REUNIÃO DE CONCERTAÇÃO ANEPC, 12.01.2021- ATA

Assunto: Adequação do PDM-Cascais ao RJIGT – Reunião de Concertação com a Autoridade Nacional de Emergência e Proteção Civil (ANEPC) - Reunião por videoconferência (MS-Teams)

Data: 12 de Janeiro de 2021 – 14.00h-15.15h

ID 006.070.560 - SÉRIE 000 - PARTICIPAÇÃO DOS
INTERESSADOS e SÉRIE 500 - INICIATIVA
MUNICIPAL

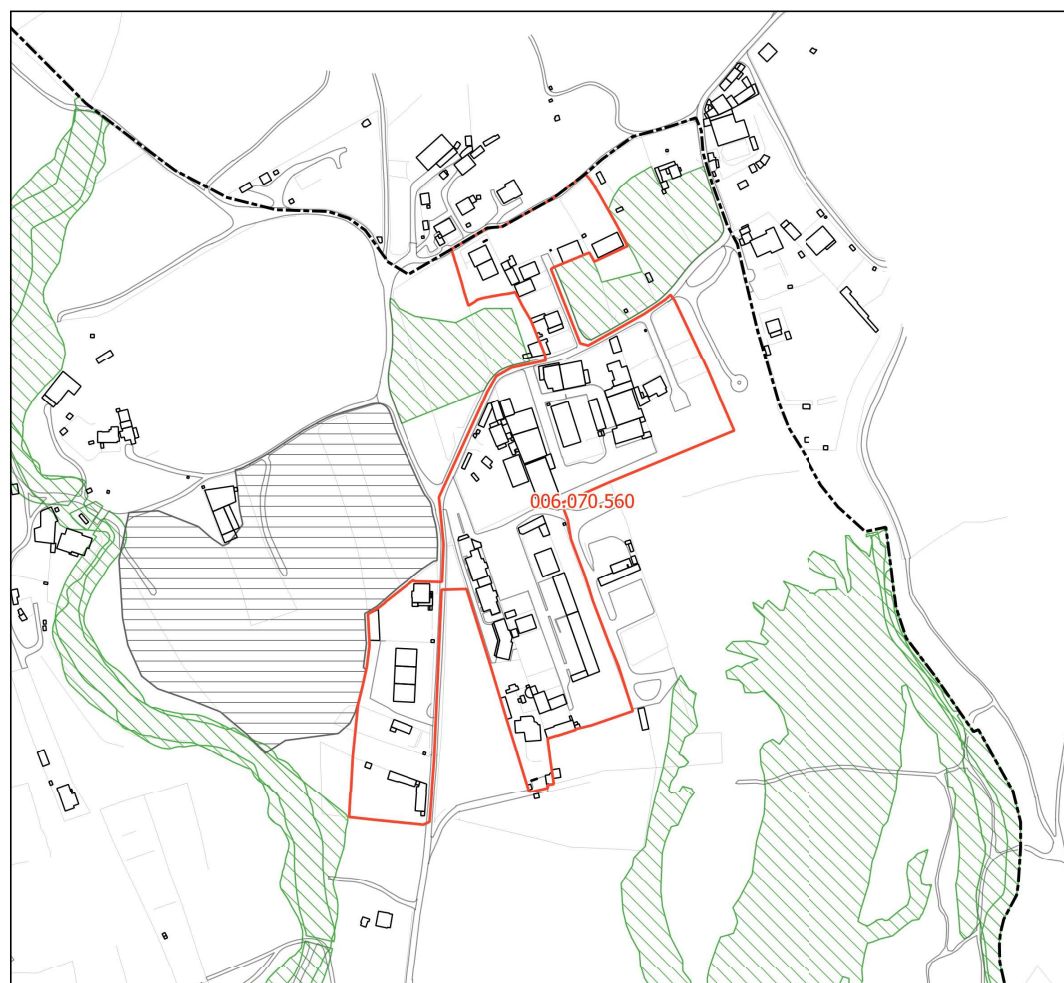
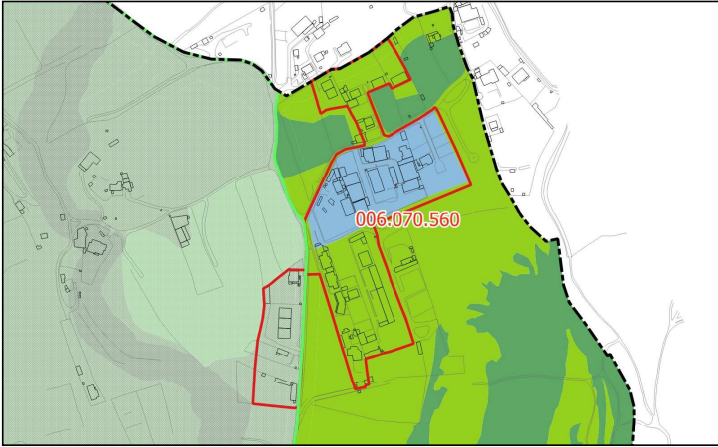
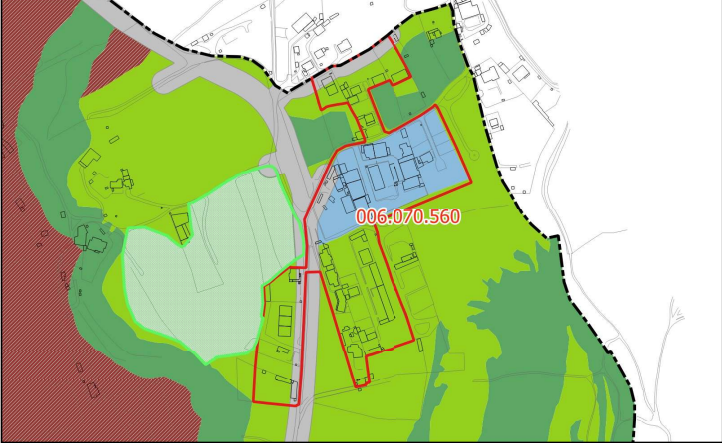
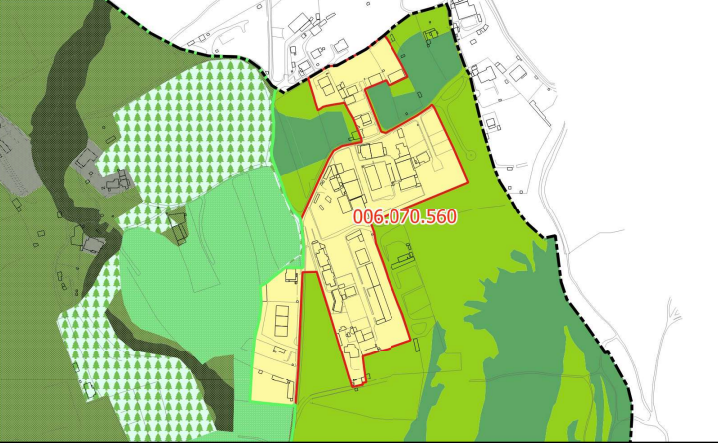
- 2) Bairro dos Bernardos / Alcabideche, no limite com o concelho de Sintra – **ID-070 e ID-570** - que estão identificados nas fichas, mas a representação não apareceu em representação gráfica na Planta de Qualificação do Solo (a planta geral da proposta) [ANEXO @];

ANEPC: Atentos os esclarecimentos prestados sobre as 3 situações apresentadas, as propostas de alteração – **ID-070, ID-081 e ID-570** foram aceites pela ANEPC

ID 081

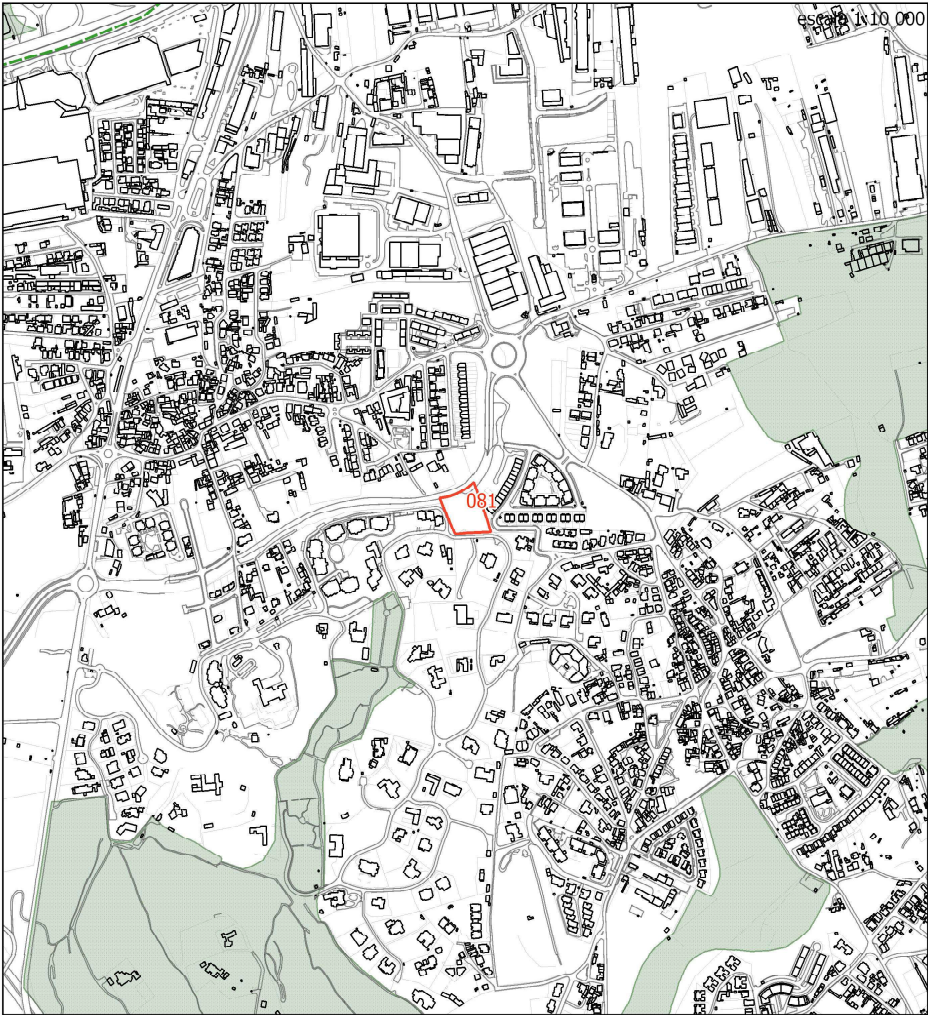
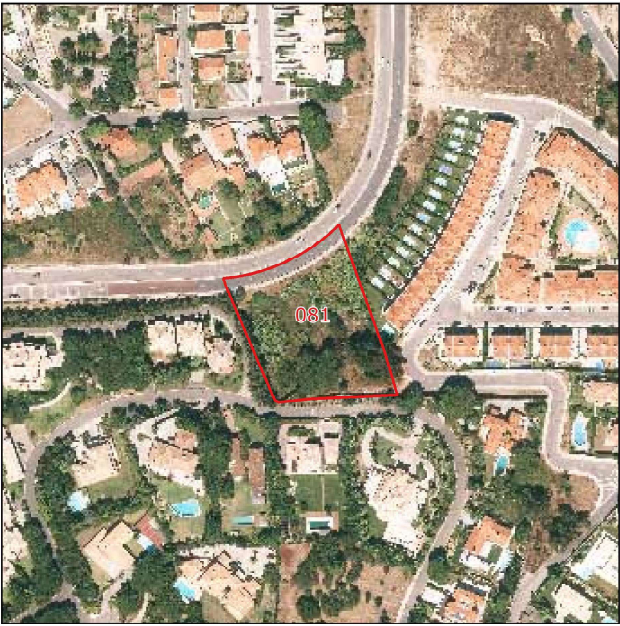
- 3) Uma participação de interessados - **ID -081** - nas imediações da Quinta Patiño, que não ficou incluída no relatório das fichas nem na Planta da Qualificação do Solo. Solo urbano em espaço residencial. Nesta situação não existem condições de cheias, riscos de Tsunamis ou riscos de incêndios. Foi projetada planta pela CMC e explicado que não ficou incluída no relatório das fichas nem na Planta da Qualificação do Solo. A proposta da CMC prevê a alteração da qualificação do solo, de Espaço Verde de Recreio e Produção para Espaço Verde de Proteção a Infraestruturas e Espaço Residencial [ANEXO @].

Concertação	CCDR-LVT	ANEPC	DGPC	ICNF	APA
	Em sede de Concertação todas as entidades aceitaram a alteração.
